# 東海第二発電所

## 工事計画認可申請に係る論点整理について (コメント回答)

平成30年8月2日

日本原子力発電株式会社

## 【論点8】 立坑構造物の解析モデル変更について(1/8)

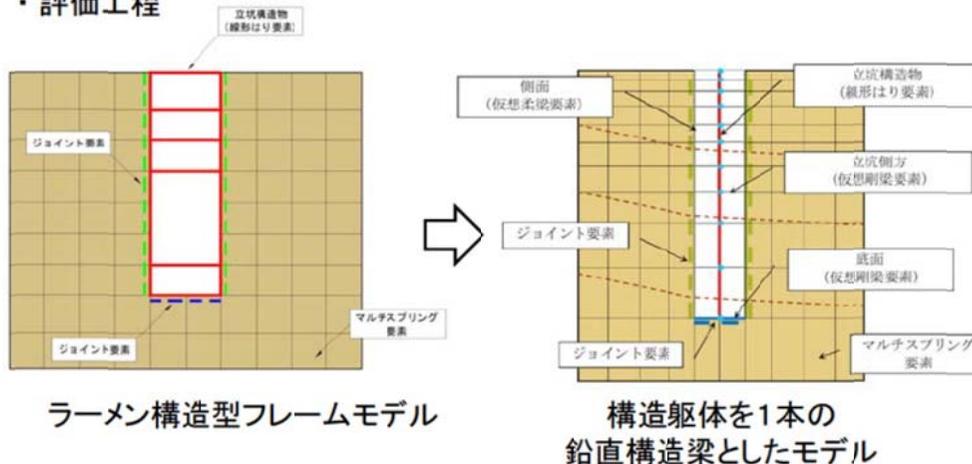
立坑構造物の評価結果について示すこと。

立坑構造物の評価の現状について報告する。

- ・ 設計基本方針の概要
- ・ 先行プラントにおける立坑構造物の設計との比較
- ・ 水平二方向及び鉛直方向地震力に対する検討方針  
(耐震設計は2次元の解析モデルを用いて保守的に実施しているが、入力地震動は水平二方向及び鉛直方向の三次元的な外力であることから、水平二方向及び鉛直方向地震力が同時に与えられた場合に対する評価も行う。)
- ・ 評価工程

図1 原子炉圧力容器と破断を想定する主蒸気系配管及び再循環系配管部

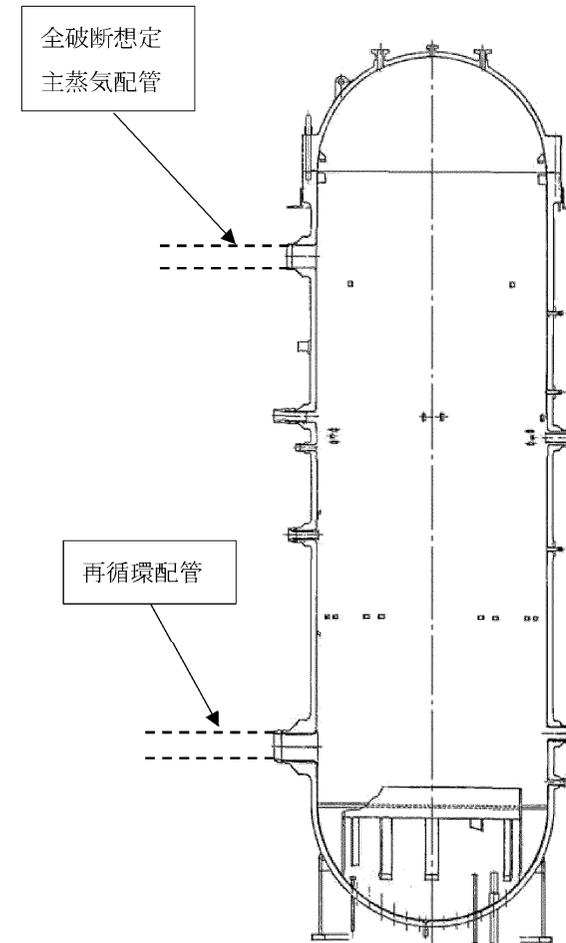
- ① SA時機械荷重(ジェット荷重や主蒸気逃がし安全弁(SRV)の吹き出し反力)を定量的に算出し、順次計算結果を示すこと。

- ✓ SA時の強度評価の外荷重として、RPVにはLOCA時のジェット荷重が生じる。
- ✓ 強度評価では、RPVに接続する配管のうち、口径が大きく破断時にRPVに大きなモーメント及びせん断力が生じる主蒸気系配管及び再循環系配管の全破断を考慮(図1)。
- ✓ 設計・建設規格に基づき算出した、主蒸気系配管及び再循環系配管破断により、RPVに作用するジェット荷重を表1に示す。

図2 東二実機試験時による距離の減衰効果

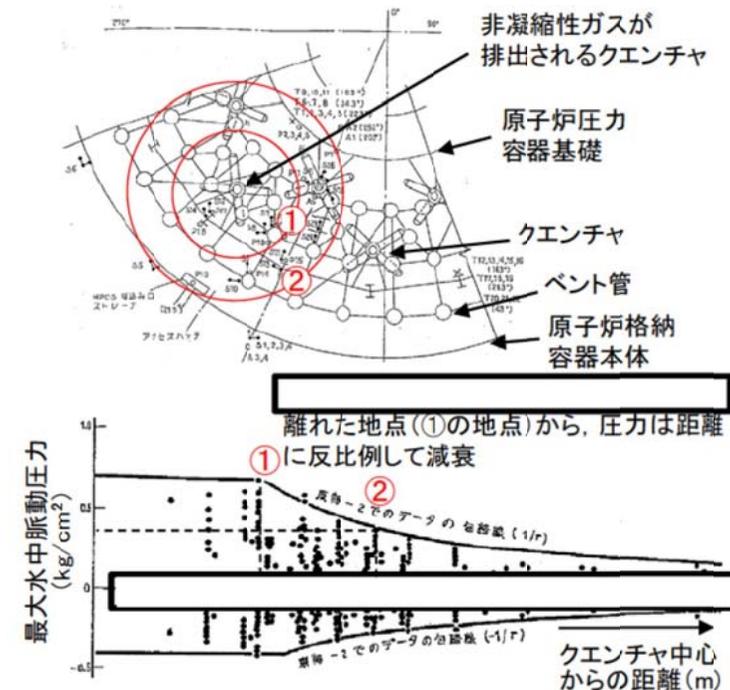
②原子炉停止機能喪失(ATWS)事象時のSRV多弁作動時の発生荷重が、これまで設計で考慮してきたSRV単弁作動時の発生荷重よりも小さくなることについて、圧力干渉効果の考察を添えて定量的に説明すること

- 海外プラントにおいて、複数のSRVを手動開することにより複数の隣接したクエンチャから非凝縮性ガスを排出する試験を実施しており、複数の圧力振幅が合流するような測定点においても、クエンチャ近傍の圧力振幅に比べ増幅はしていない(図1)。増幅しないのは、「逃がし安全弁作動タイミングのずれ」、「SRV排気管ラインの配管長の違い」及び「非凝縮性ガスが排出される各クエンチャから測定点までの距離の違い」により、非凝縮性ガスによる気泡脈動の位相のずれが要因
- ATWS事象時に18弁のSRVが作動するときも、気泡脈動の位相にずれが生じる。さらに、クエンチャ近傍から距離が離れるほど、減衰により圧力振幅は小さくなるため(図2参照。原子炉格納容器本体に到達時の圧力振幅は            となる。)、原子炉格納容器本体にかかる動荷重としては、原子炉格納容器本体に近いクエンチャからの気泡脈動の影響が支配的
- 東海第二の設計においては、SRV多弁作動時を包絡するよう、実機試験におけるSRV単弁作動時のクエンチャ近傍の圧力振幅(+0.84/-0.39kg/cm<sup>2</sup>)を(減衰を考慮せずに)、原子炉格納容器本体の動荷重評価の設計条件として設定

図5 ATWS事象時の原子炉圧力変化(運転圧力との差)

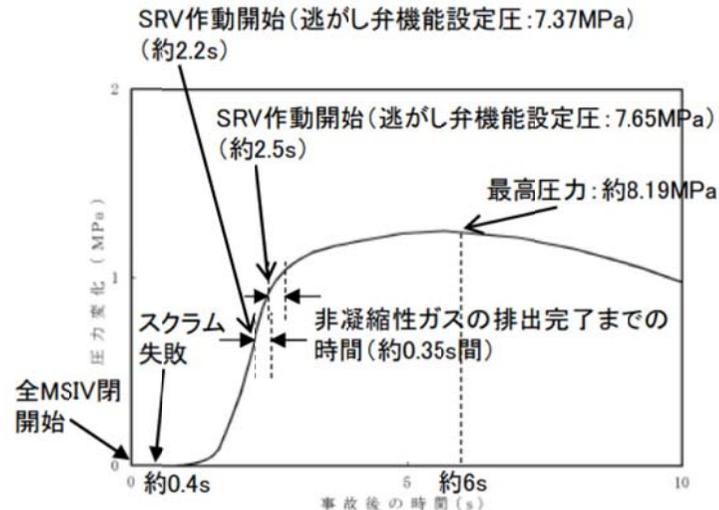
- ③ATWS事象時のSRV作動時の動荷重が、DBA条件を包絡することについて、圧力上昇率等の考察を添えて説明すること
- 前頁に示す通り、東海第二で得られたSRV弁作動時の圧力振幅の最大圧は、初期の非凝縮性ガスが排出された直後の波(約0.1~0.2秒後)が支配的となり、その後は減衰傾向
  - ATWS事象では非凝縮性ガスが排出された以降も原子炉圧力は上昇するが、SRV排気管内の非凝縮性ガスはSRV作動後約0.35秒間※で排出は完了する。この間、原子炉圧力は最大で約0.3MPa程度上昇(図5)
    - ※ SRVの設計上の排気流量を基に、SRV排気管の長さを考慮し、非凝縮性ガスがS/PIに全て排出されるまでの時間を計算した結果
  - 一方、クエンチャ開発時の気泡脈動の測定では、となる傾向が確認されており、このことから、ATWS事象時のMSIV閉止後のSRV弁作動開始以降、非凝縮性ガスが排出される間に原子炉圧力が上昇する場合でも圧力振幅の最大値が大幅に変わるとは考えにくい(図6)
  - 以上より、ATWS事象時のSRV作動時の動荷重は、DBA条件(実機試験におけるSRV作動時(原子炉圧力:7.4MPa程度)の動荷重)と同等と考えられる

図7 原子炉圧力と線形補間した圧力振幅の関係

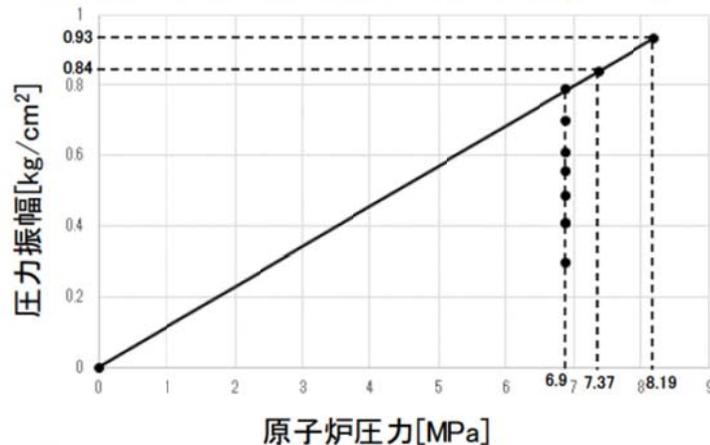
- 前頁のとおり、ATWS事象におけるSRV作動時の動荷重はDBA条件と同等で良いと考えられるが、図6に示すクエンチャ開発時の気泡脈動の測定試験では原子炉圧力が上昇する条件で実施していない等により、原子炉圧力上昇時のSRV作動時の動荷重には不確かさが存在することを踏まえ、原子炉圧力に比例して気泡脈動の圧力振幅が大きくなると仮定した評価を実施
- 保守的にATWS事象時の最大の原子炉圧力に応じた気泡脈動の圧力振幅を線形補間により算出(圧力振幅:0.93kg/cm<sup>2</sup>(図7, 図8))
- ATWS事象時の原子炉圧力上昇による非凝縮性ガスの排出は事象初期のみであるため、事象初期の原子炉格納容器圧力と算出した圧力振幅を組合せて強度評価を実施した結果、許容応力に対して十分な裕度があることを確認。また、SRV作動を考慮した動荷重の組合せのうち「ATWS時最大圧力(200kPa)+SRV作動荷重※1」に包絡される結果となる(表4)

図9 原子炉格納容器本体に生じる動荷重の概要

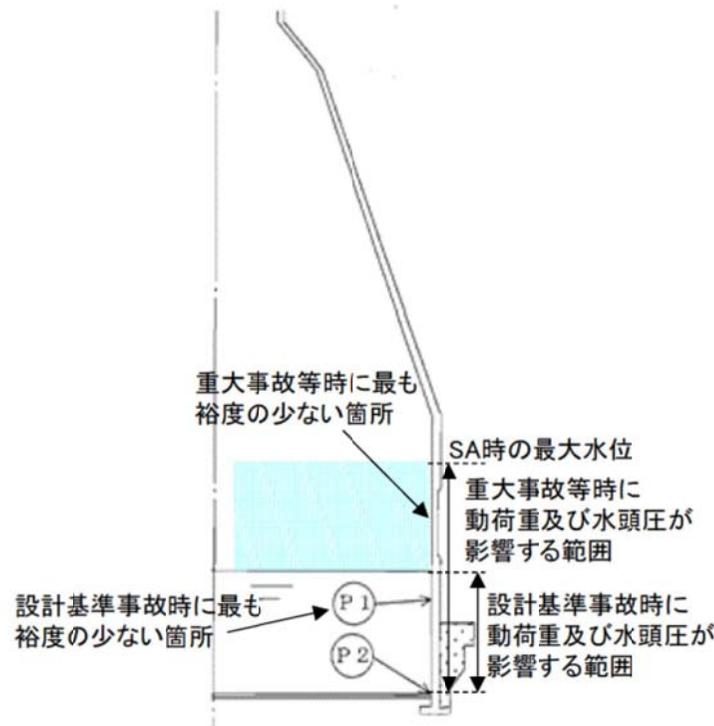
- ④SA時の強度・耐震評価について、SA時のサプレッション・プール水位による動荷重への影響を説明すること
- SA時に代替格納容器スプレイ冷却系(常設)等による代替格納容器スプレイを実施する場合、外部水源の持ち込みによりサプレッション・プールの水位が上昇することで、動荷重及び水頭圧の影響する範囲が増え、原子炉格納容器本体のうち最も裕度の少ない箇所がDBA時と異なる(図9、表5)
  - SA時に最も裕度の少ない箇所は、原子炉格納容器本体の厚さが他よりも薄い箇所であり、他の箇所よりも圧力影響が増えるため、原子炉格納容器本体の厚さが薄くなった影響を応力に対して簡易的に割り増した強度評価を実施し、健全性に影響がないことを確認した(表6)。詳細な評価については、原子炉格納容器の応答解析を実施した上で、強度・耐震評価を実施中(評価結果は計算書で示す)

第1図 門設置箇所及び門部拡大

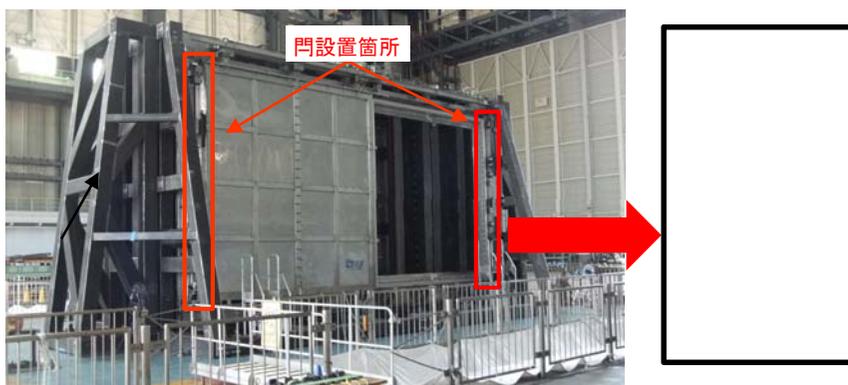
- ◆ 6月に実施したブローアウトパネル閉止装置の加振試験において、チェーン破損及び扉閉止状態の加振後の再開止不可の不具合が発生したため、以下の対策を実施した。
- ◆ 対策を実施した試験体を用いた追加加振試験を行い、対策の妥当性を確認する。

不具合	対策方針	具体的な対策
チェーン破損	加振時の荷重(変位)を低減	・門の追設(第1図参照)
	加振時の荷重に耐える対策	・チェーン材質をステンレスから炭素鋼に変更 ・モータ軸及びsprocketの支持を両受に変更(第2図参照) ・チェーンのオフセットリンク構造の取止め(第3図参照)
	チェーン部の荷重低減	・チェーンのリンク数を増加
扉閉止状態の加振後の再開止不可	扉が閉止状態時に移動(開放)しない対策	・門の設置(第1図参照)

図1 安全弁設置位置

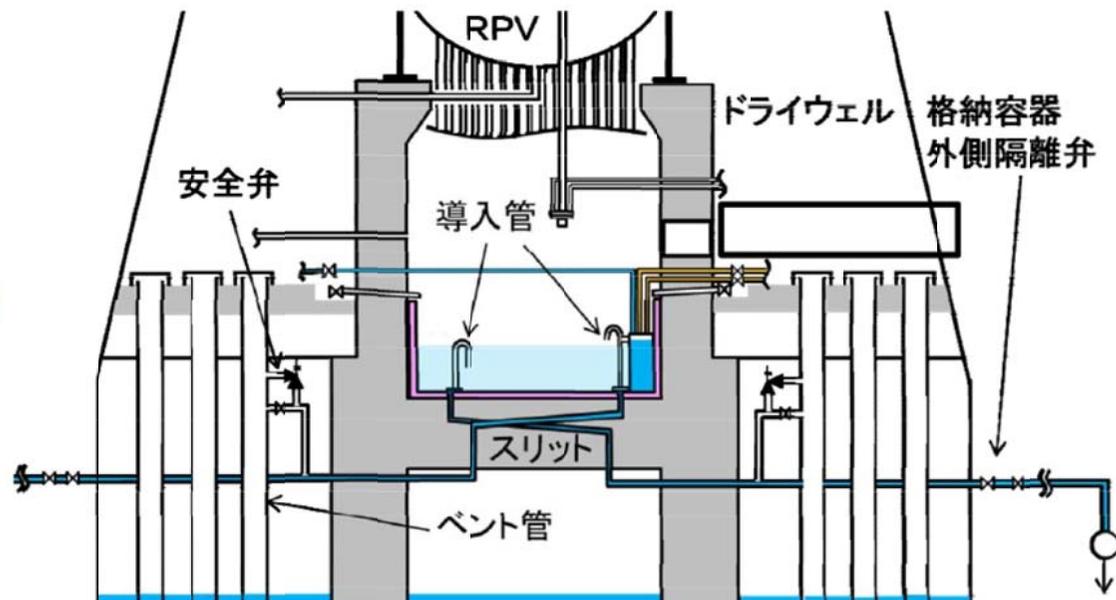
- ＜本論点の経緯＞ 万が一に排水配管側が加圧された場合に、配管及び格納容器隔離弁の損傷を防ぐため、念のため自主設備として安全弁を設ける設計としている。
- ＜コメント⑦＞ 安全弁の吹出し圧力、吹出し量、反力について説明すること。
- ＜ 回 答 ＞ 安全弁の吹出し圧力、吹出し量、反力及びそれに伴う影響について示す。

万が一に排水配管側が加圧された場合に配管及び格納容器外側隔離弁の損傷を防止するため、デブリによる配管内部の流体が膨張し圧力上昇することを想定して念のため安全弁を設ける設計とする。設置する位置について図1に示す。

安全弁の吹出し圧力は、PCVバウンダリの限界圧力0.62MPa(2Pd)時でもペDESTAL内の最大水位維持に悪影響しない設定として、0.67 MPa とする。  
設定においては、弁の作動圧力範囲や水頭圧分を勘案して設定している。

図1 振動台のX軸の回転変位と中央部の鉛直変位算出結果

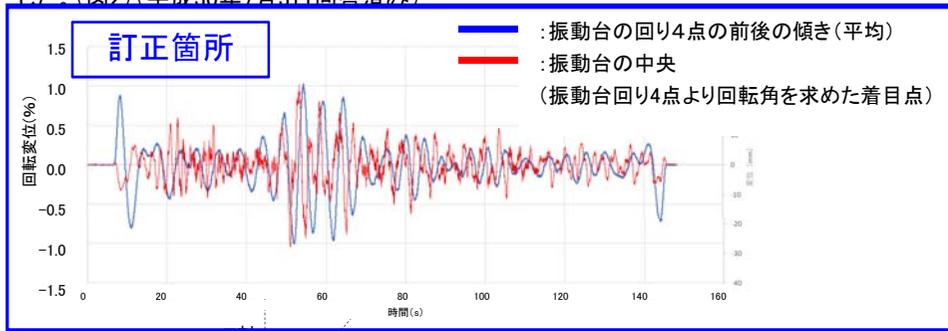
1. 振動台のY軸に対しての回転変位(ローリング)について、試験結果に与える影響を示すこと。  
<回答>

水平Y方向のみの単独加振時において振動台中心に回転変位(青線)及び鉛直変位(赤線)が生じていた。振動台の回転変位(青線)と鉛直変位(赤線)の周期について周波数分析を行い**回転変位は0.10Hz, 0.20Hzで鉛直変位は0.21Hz, 1.09Hz, 5.77Hz**であった。(図1)

**鉛直変位のうち0.21Hzは振動台のピッチングによる影響があるものと思われる事及び、周波数1.09Hz, 5.77Hzは、実証試験用入力地震動の卓越周波数に近い周波数であることを確認した。**(図2)(平成30年7月3日回答済み)

# 【論点1】 鋼製防護壁の止水機構の地震時における追従性(7/19資料の訂正)

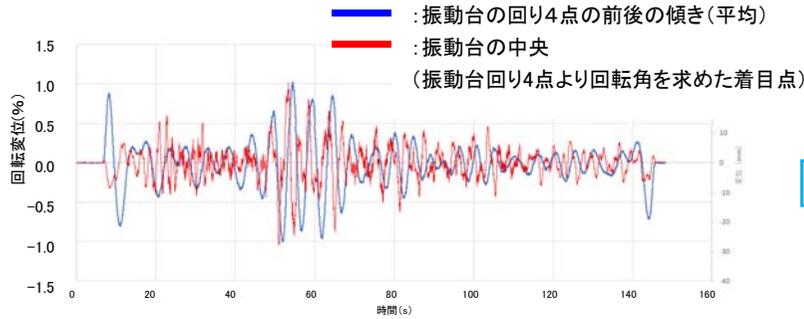
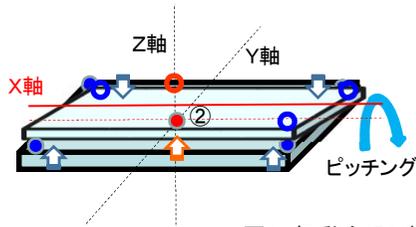
本件の時刻歴波形について、第595回審査会合(7/3)にてご説明していたが、第603回審査会合用(7/19)に新規で説明資料を作成する際に、3方向同時加振時のピッチングデータを取違え作成していた。

フーリエスペクトルの結果(図1, 図2)に変更はなく、ピッチング分析結果全体への影響はない。
